Mission régionale d'autorité environnementale

**Avis délibéré sur le projet de Parc d'excellence industrielle sur la commune de Hatten (67) et sur la Déclaration d'Utilité Publique emportant mise en compatibilité du Plan local d'urbanisme intercommunal (DUP-MECPLUi) du Hattgau, portés par la Communauté de communes de l'Outre Forêt -
procédure commune**

N° réception portail : 004361/A PP - 004721/A PP - 004026/A P

Figure 3: Schéma de synthèse de l'OAP sectorielle

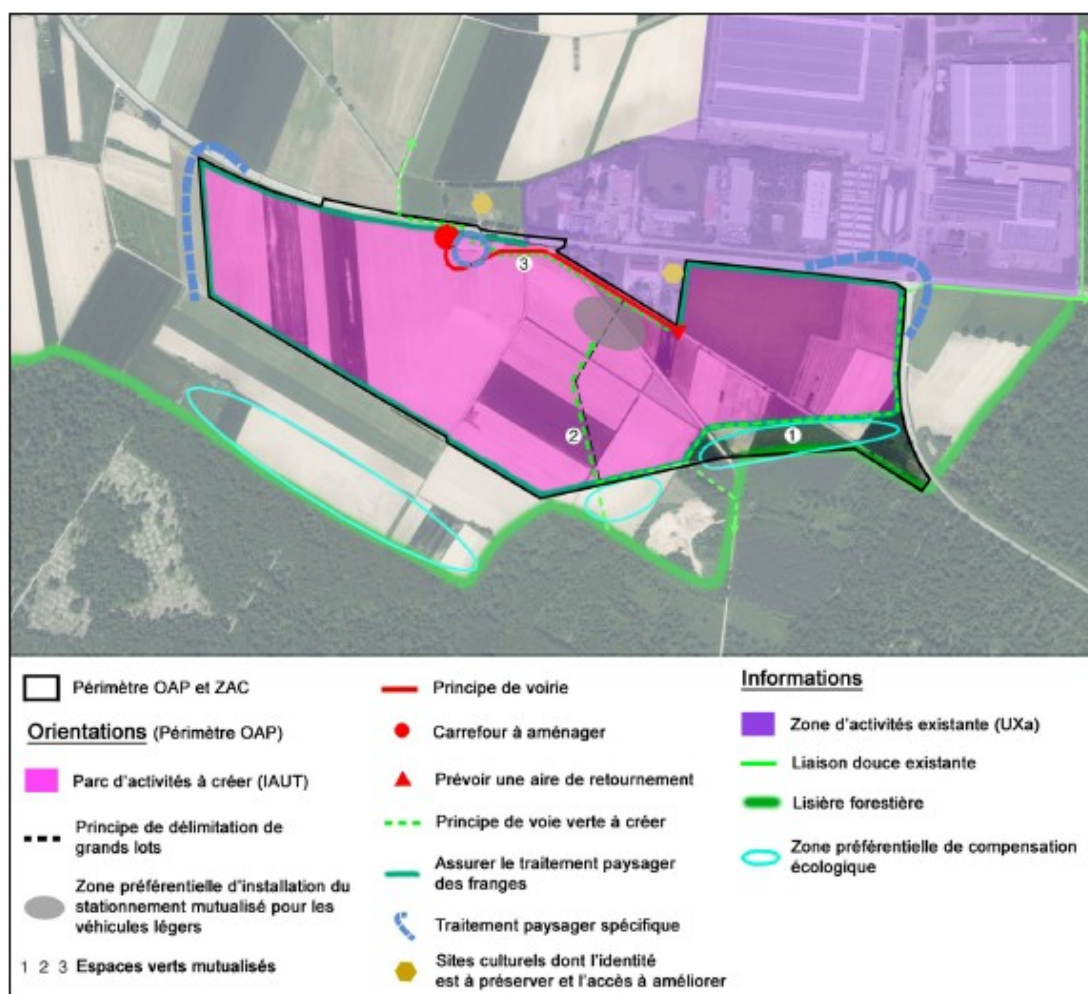
Le schéma de synthèse de l'OAP indique « *une zone préférentielle d'installation du stationnement mutualisé pour les véhicules légers* », l'OAP précisant que cet objectif n'empêche pas la réalisation de place de stationnement en dehors de cette zone à condition d'être justifiée et de veiller à l'économie du foncier. Selon l'Ae, cette possibilité de créer des places de stationnement en dehors de la zone préférentielle va à l'encontre de l'objectif d'optimisation du foncier. L'Ae souligne que la création de parkings silo permettrait de répondre au besoin de stationnement avec une plus faible emprise au sol.

L'Ae recommande à la collectivité de ne pas permettre de création de places de stationnement pour véhicules légers en dehors de la zone préférentielle, et le cas échéant, d'encadrer strictement la possibilité de créer des places de stationnement supplémentaires, en étudiant par ailleurs la possibilité d'aménager des parkings silos.

Figure 4: Phasage de l'aménagement de la ZAC

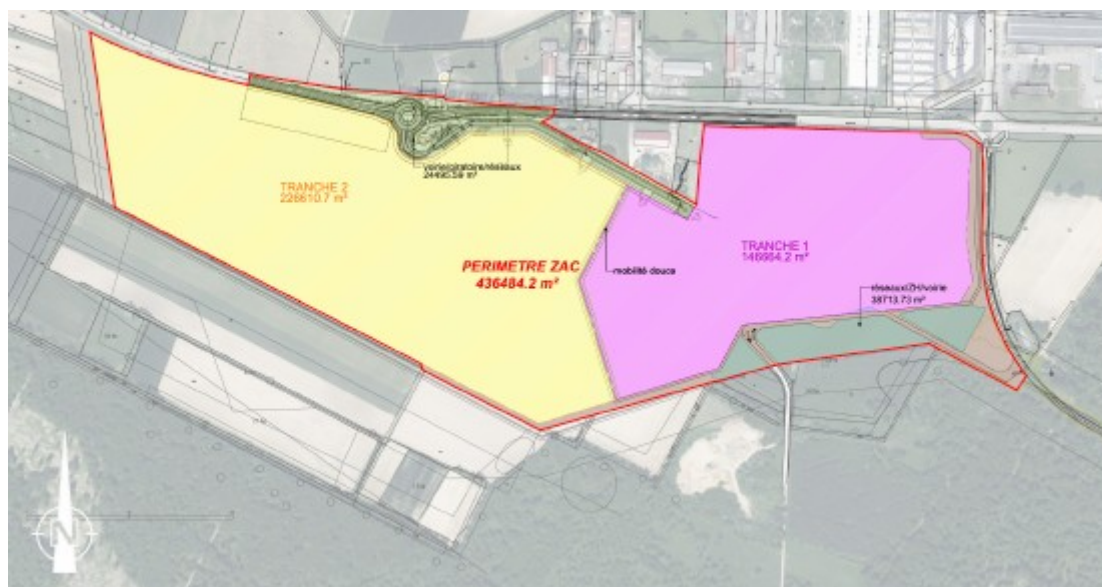
Le plan de masse (figure n°2) présente une ZAC découpée en 2 tranches de 22,7 ha et 14,7 ha, le reste de la surface étant dédié aux voiries, aux espaces publics, aux zones humides préservées et aux espaces verts. Dans le dossier de demande de cadrage, le projet de création de la ZAC comportait 3 tranches.

L'étude d'impact présente l'évolution du projet. D'une surface totale initiale de 54,4 ha, le projet a été réduit à 43,7 ha afin de préserver les zones humides recensées en lisière de forêt. Le projet était initialement prévu en 3 phases. Les motifs qui ont conduit à retenir 2 phases ne sont pas présentés.

- ***préciser et justifier les motifs qui ont conduit à écarter les autres possibilités d'accueil des entreprises ciblées par le parc industriel de Hatten ;***
- ***expliquer les raisons qui ont conduit à procéder en 2 phases au lieu des 3 initiales.***

Figure 6 : aménagements écologiques envisagés

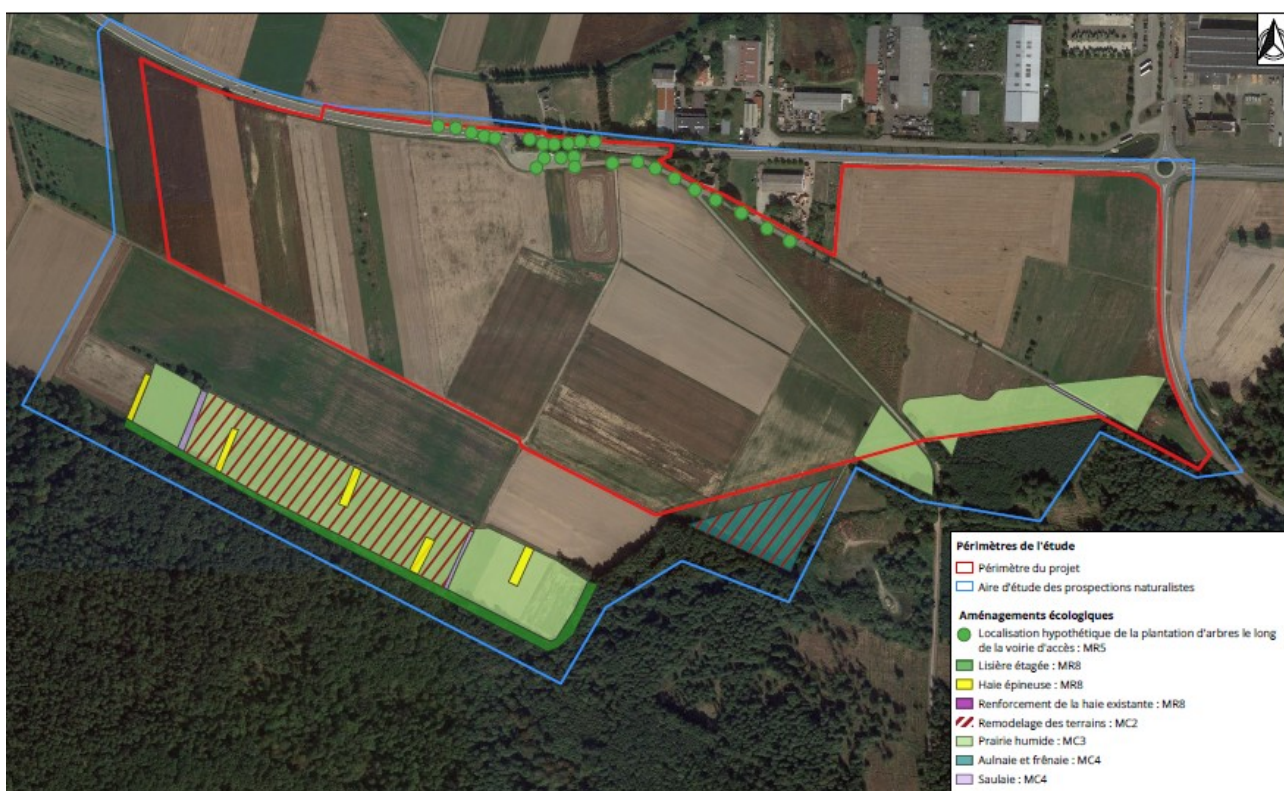
Le PLUI inscrit une zone tampon entre le périmètre de la ZAC et la forêt de Haguenau, classée en zone naturelle N et indiquée dans l'OAP sectorielle (schéma de synthèse) en tant que « *zones préférentielles de compensation écologique* ». L'étude d'impact fait état d'une zone tampon de 200 m par rapport à la forêt de Haguenau, alors que le plan de zonage indique une marge de recul de 30 m depuis la lisière forestière.

L'Ae recommande à la collectivité de décliner, dans le règlement du PLUi et dans l'OAP sectorielle, le principe d'une marge de recul strictement inconstructible de 200 m minimum entre le périmètre de la ZAC et la lisière de la forêt de Haguenau.

Figure 7 : Localisation des mesures compensatoires en faveur des milieux humides

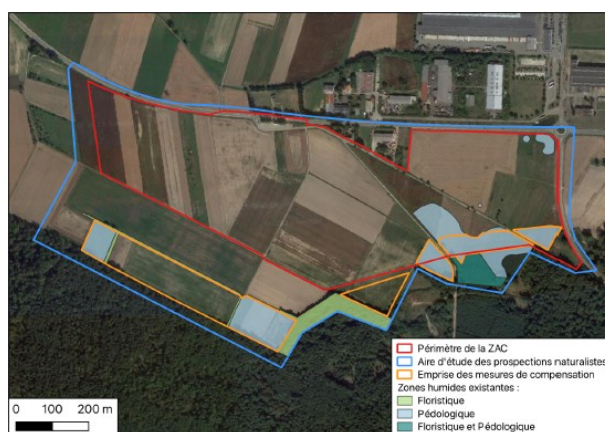
Des mesures compensatoires visant à créer ou améliorer des zones humides sont prévues sur des terrains limitrophes aux zones humides impactées et portent sur une surface de 8,91 ha. Elles comprennent la gestion des espèces invasives, le remodelage des terrains pour améliorer leur hydromorphie, l'ensemencement d'une flore caractéristique des zones humides et la plantation d'arbres comme des aulnes, des frênes et des saules. Un suivi est envisagé sur 30 ans. Les parcelles concernées par ces mesures compensatoires sont classées en zone naturelle N au PLUi et font partie des « zones préférentielles de compensation écologique » figurant dans l'OAP sectorielle (schéma de synthèse). Selon l'Ae, même si ces mesures sont adaptées et correctement prises en compte dans le PLU, la reconstitution de zones humides fonctionnelles et pérennes en compensation reste aléatoire.
